Arkivsak: 2026/2052

Planens navn: Reguleringsplan for Porsgrunn sentrum sør

PlanID: 383

Flyfoto som viser området som omfattes av endringene (avgrenset med rød linje).

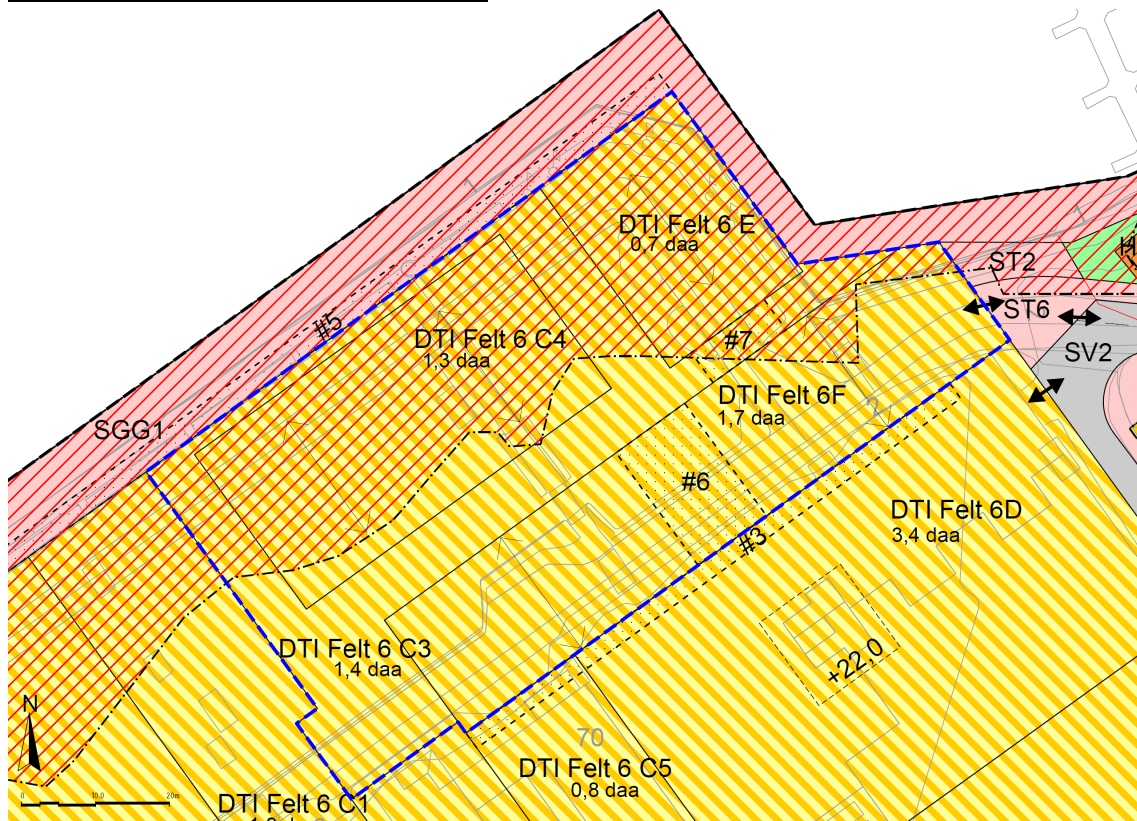
I gjeldende reguleringsplan er det lagt opp til at de høyeste boligblokkene blir lagt mot eksisterende senter. Dette medfører at uteoppholdsarealet, som er planlagt på toppen av parkeringen, blir lukket inne og får reduserte solforhold. I mulighetsstudiet som ligger til grunn for endringen, er byggene nærmest senteret (mot sør) fjernet, og de høyeste byggene plassert mot nord. Dette medfører økt kvalitet på uteoppholdsarealet som blir åpnere og får bedre solforhold.

Det er i det nye forslaget lagt opp til en mer rasjonell bygningsstruktur der arealet er fordelt på færre bygg. Dette muliggjør at senteret kan opprettholde driften på en bedre måte under og etter etableringen av boligbyggene. Færre bygg, sammen med skillet mellom eksisterende senter og de nye boligene, vil medføre at bebyggelsen vil oppfattes mindre massivt og mer oppdelt enn i gjeldende plan. For å opprettholde noe av utnyttelsen foreslås det at bygningshøyden økes for to av de gjenværende byggene, der den økte høyden har minst påvirkning for omkringliggende områder.

Utsnitt av gjeldende plan med endringsområde markert med blå linje.

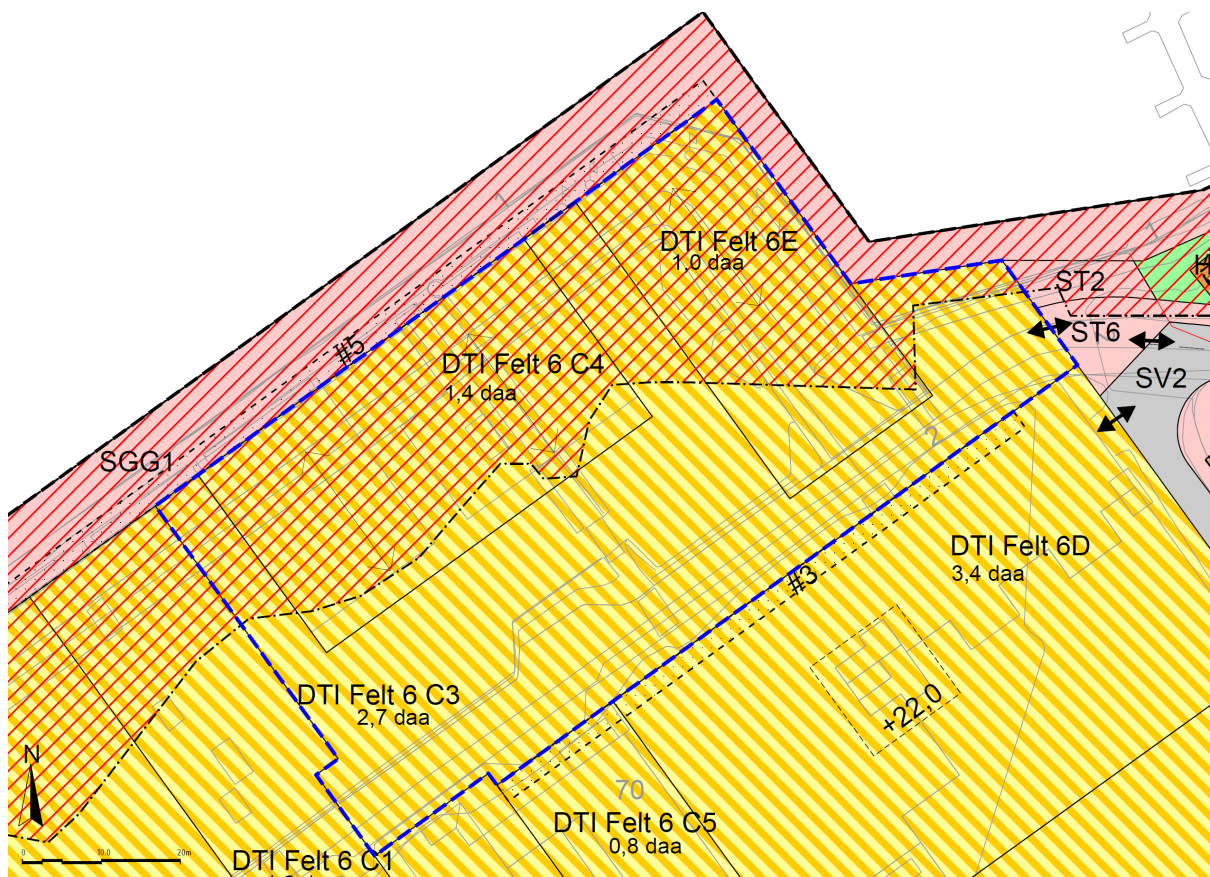
Forslag til planendring med endringsområde markert med blå linje.

Arealformålet er i samsvar med gjeldende plan, men det gjøres noen endringer i bebyggelsesstrukturen. Byggehøyden øker noe på felt C4 og 6E, men dette kompenseres ved at deler av øvrig regulert bebyggelse fjernes. Dette vurderes å være innenfor det som kan behandles etter forenklet prosess. Endringen er ikke i strid med nasjonale eller viktige regionale interesser og er i tråd med kommuneplanens arealdel. Endringen vil ikke gå utover hoveddrammene i gjeldende plan.

Planendringen vil på en positiv påvirkning på gjennomføringen av planen, ved at det gjør utbyggingen enklere ved at felt F tas ut. Endringen vil ikke få negativ påvirkning for øvrig del av planen.
